改善箇所説明図

改善内容

油圧ポンプ

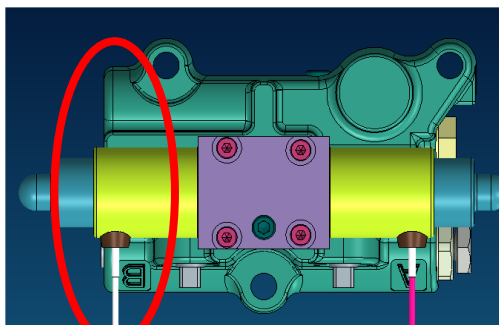
不具合発生箇所

農耕トラクタの水平制御用バルブにおいて、油圧絞り弁の構造が不適切なため、重作業機を装着して作業した場合、油圧ポンプに過大な圧力がかかることがある。そのため、そのままの状態で使用を続けると、油圧ポンプのオイルシールが破損し、エンジン内に作動油が流入して、最悪の場合、トランスミッションが作動不良となり、走行不能になるおそれがある。

全車両、水平制御用バルブの油圧絞り弁を対策品に交換する。また、油圧ポンプを点検し、オイル漏れがあるものは油圧ポンプを新品に交換する。

油圧絞り弁

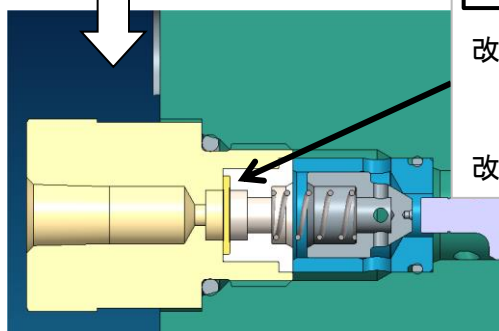
改善前: 絞りφ1.1

改善後: 絞りφ3.0
